DIRECCIÓN DE OBRAS MUNICIPALES
Departamento de Edificación

ORD: N° 1602/553 /2019
ANT.: ING. DOM N° 118/2019.
MAT.: REMITE ACTA DE RECHAZO.
UBICACIÓN: CACIQUE MILLARAPUE N° 1223.
ROL: 1553-4

INFORME DE VISITA RECEPCIÓN DEFINITIVA.

PLANTA DE EMPLAZAMIENTO

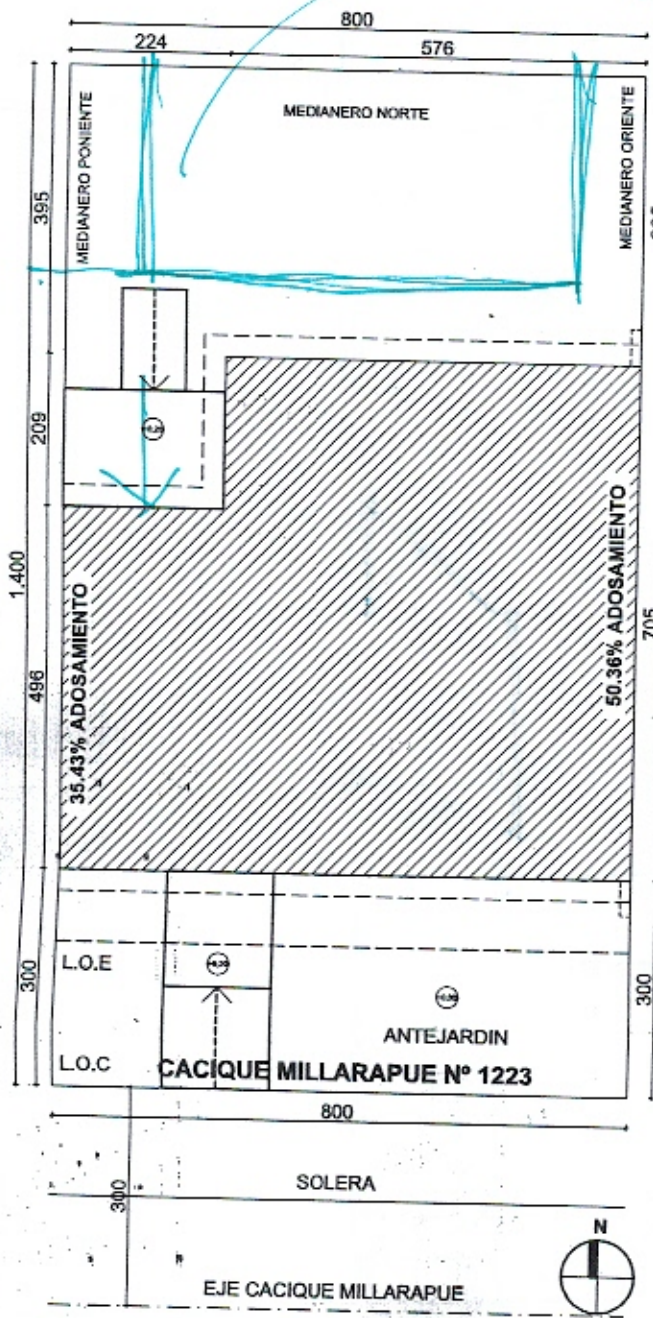
Mediana taller (casa parronera)

- fabrique interior
- Puerta de baño se abre en sentido contrario //
- Rampa de puerta principal y puerta de cocina no tiene area de descanso //
- no cumple con antejardin de 3 metros //
- * tiene construcción por encima pericoma //

ION PONIENTE

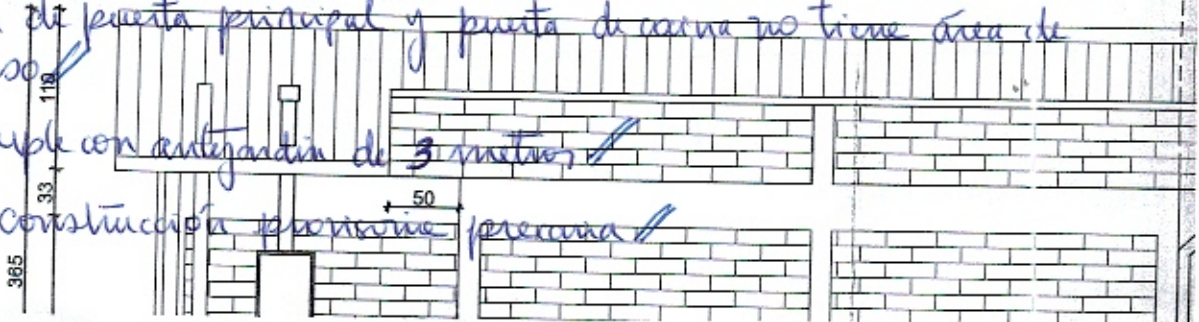
** Casa espejo*

ANTA DE ARQUITECTURA

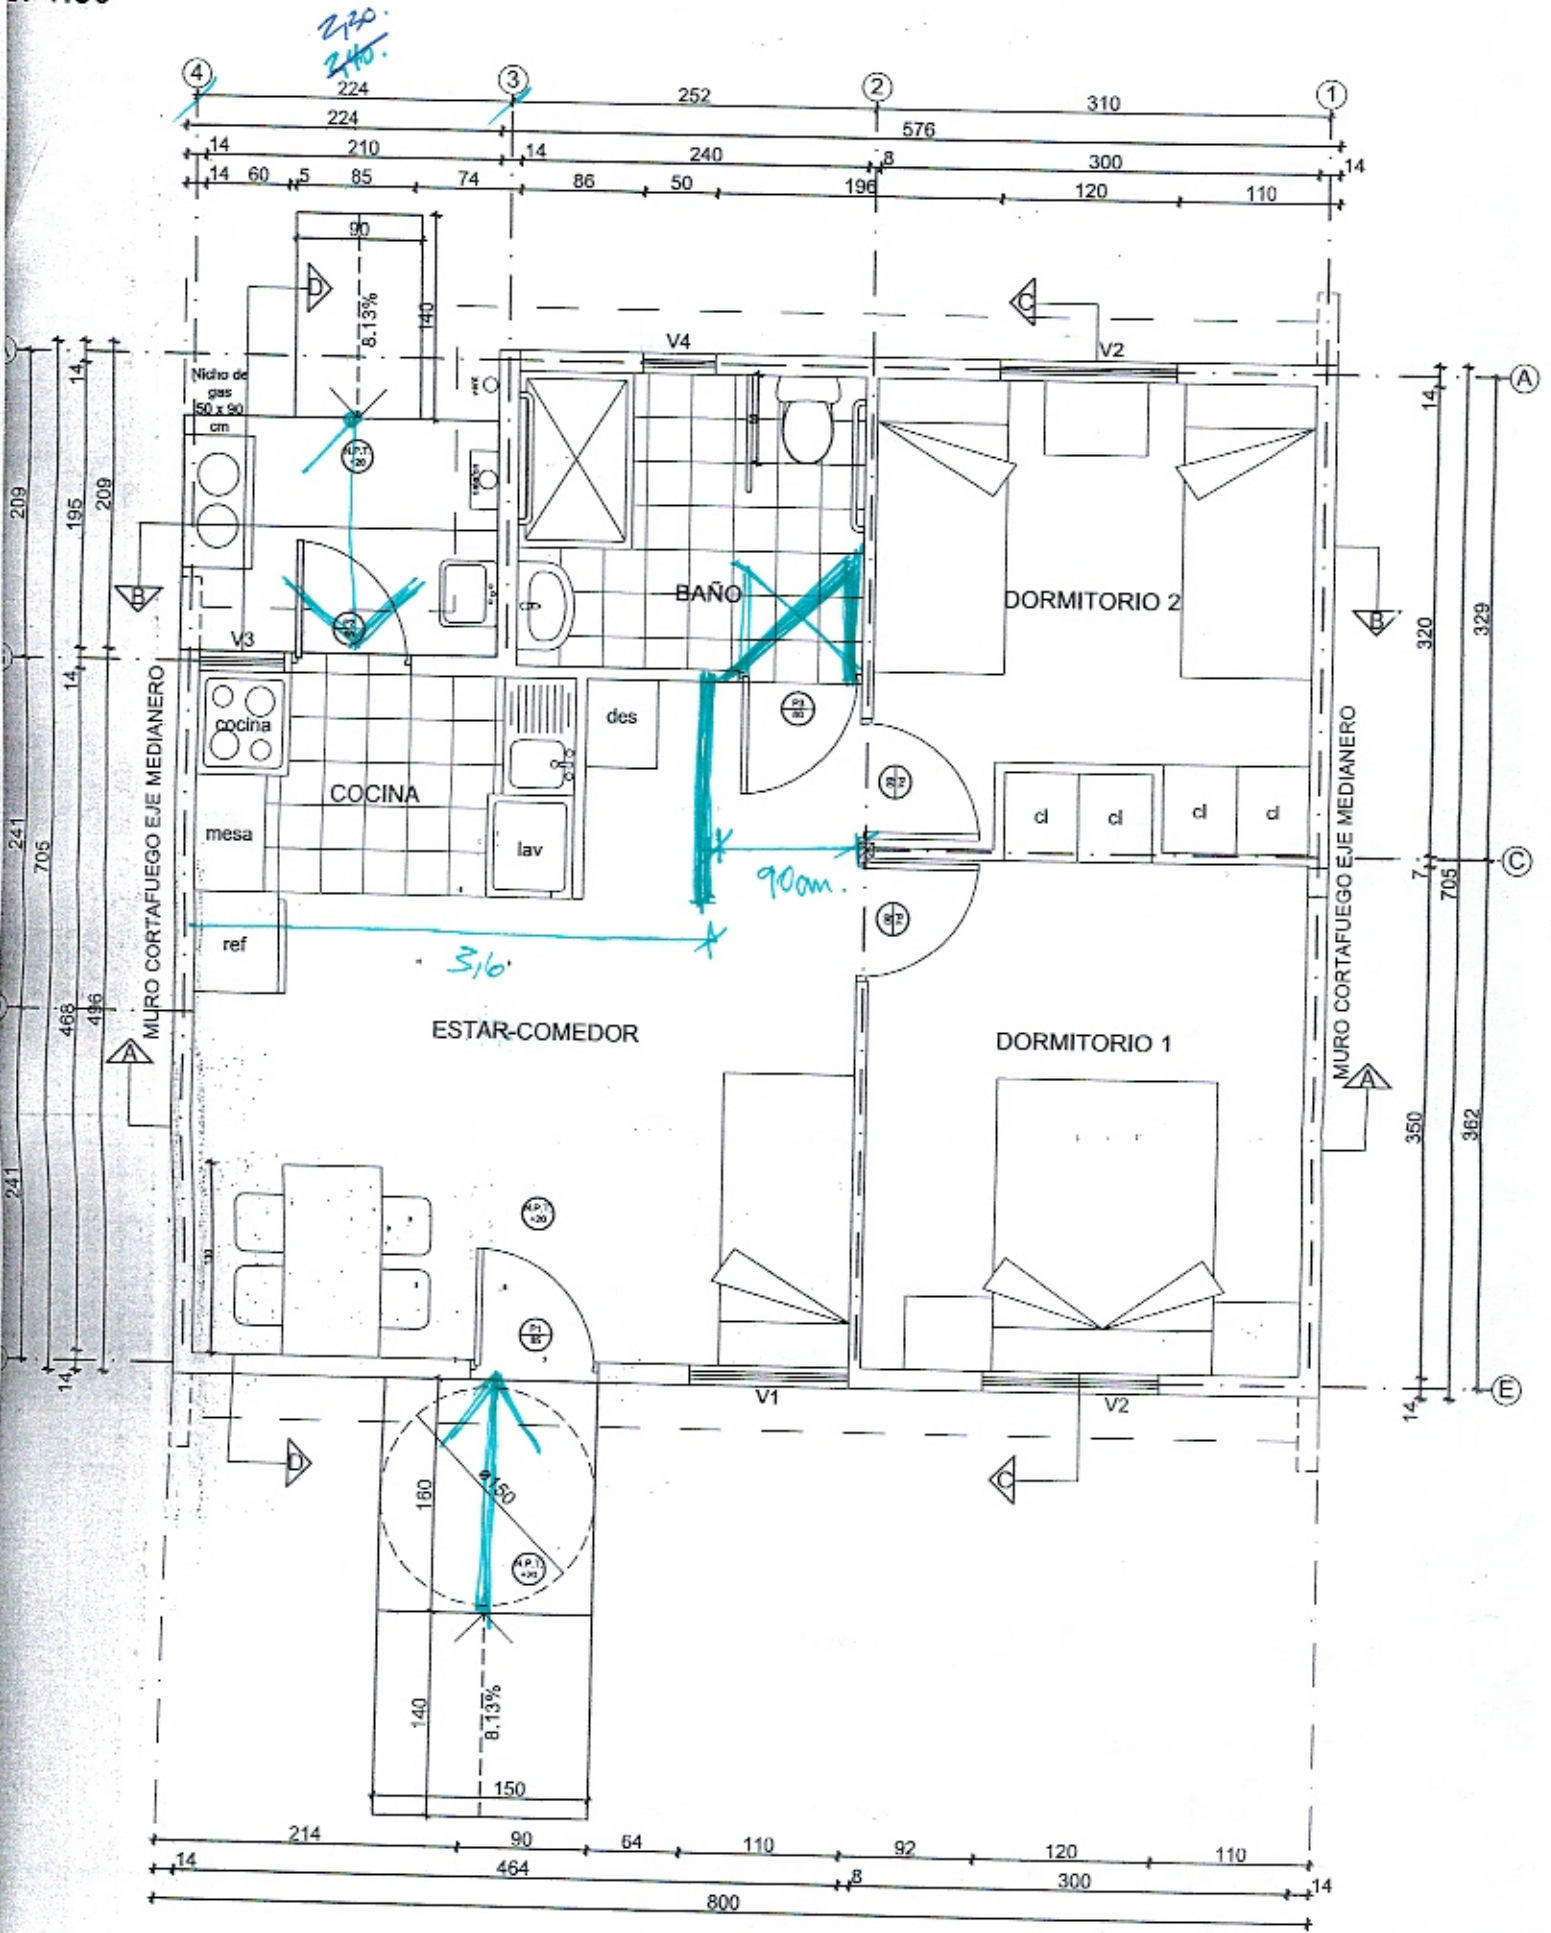
*Casa en espejo.
